Mission régionale d'autorité environnementale

**Avis sur un projet d'installation d'une centrale  
photovoltaïque au sol à Jœuf (54)  
porté par la société H2watt**

n°MRAe 2023APGE114

**Figure 4: Plan de masse du projet**

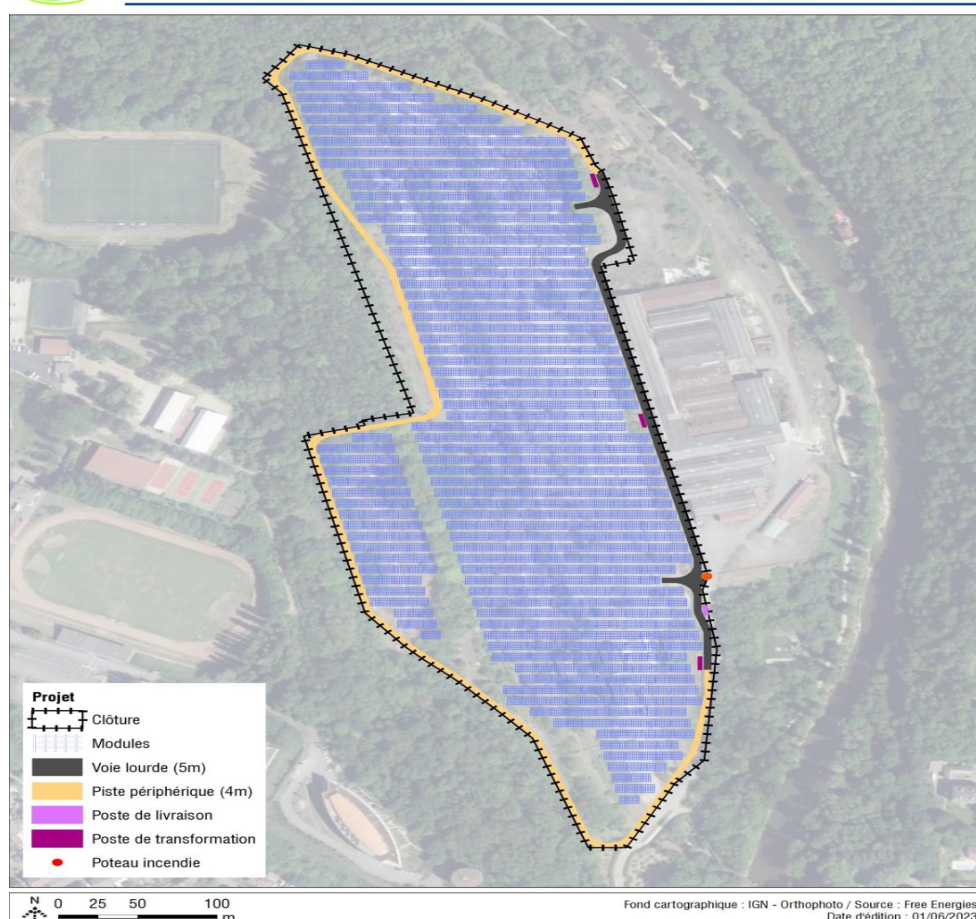
L'étude d'impact indique qu'étant donné les possibles évolutions technologiques de la filière photovoltaïque, le maître d'ouvrage se réserve le choix final du type de modules parmi les technologies couches minces ou silicium cristallin qui seront disponibles au moment de la construction du projet. Concernant la technologie des couches minces, l'Ae attire l'attention du pétitionnaire sur la toxicité du cadmium<sup>8</sup> qui rend difficile le recyclage de cette matière.

L'Ae note au final que le dossier ne présente pas les solutions de substitution raisonnables telles que prescrites par le code de l'environnement et rappelle qu'elles s'entendent en termes de localisation du site, d'aménagement des installations au sein du site et de choix technologiques.

**L'Ae recommande au pétitionnaire de comparer les alternatives possibles pour le choix de site, d'aménagement du site choisi et technologiques (choix des fondations pour les tables supports, choix des panneaux : la technologie des panneaux photovoltaïques à installer au regard du risque de pollution et par optimisation du rendement, et des possibilités de recyclage...) de façon à démontrer que le site retenu, son aménagement et les choix technologiques, après une analyse multi-critères, sont de moindre impact environnemental.**
